SUPERINTENDENCIA DE INDUSTRIA Y COMERCIO	
RAD: 14-169754- -3	FECHA: 2015-06-23 17:43:15
DEP: 2020 DIRECCION DE NUEVAS CREACIONES	EVE: 378 FASE NACIONAL INCLUIDO CAPITULO I
TRA: 11 PCT-PATENTE DE INVENCION CAPITULOS I Y II	FOLIOS: 8
ACT: 430 REQUERSOLICITA

Asunto: Radicación: 14-169754- -3
Trámite: 11
Evento: 378
Actuación: 430
Oficio: 7033
Folios: 8

Título de la solicitud: “Tornillo óseo y procedimiento para la fabricación del mismo” (Fl. 1).

Fig. 5 del documento US 7,281,925

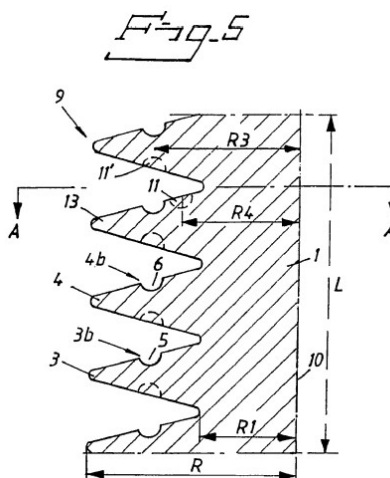
Características esenciales	D1
Un tornillo ortopédico que comprende:	Un tornillo ortopédico (resumen; Fig. 5) que comprende:
Un eje.	Un eje (1) (Fig. 5).
Una rosca cortada en una porción de dicho eje, dichas roscas tienen un borde delantero, un borde trasero y una profundidad.	Una rosca (3,4) cortada en una porción de dicho eje, dichas roscas tienen un borde delantero, un borde trasero y una profundidad (Fig. 5) (Col. 4, líneas 23-50).
Una ranura formada en uno de los bordes delanteros o de los bordes traseros.	Una ranura (5,6) formada en uno de los bordes delanteros o de los bordes traseros (Col. 4, líneas 23-50).

De acuerdo con la tabla anterior, las características esenciales del dispositivo de la reivindicación 4 habían sido divulgadas previamente en el documento D1, por lo tanto, la materia reivindicada no es nueva.
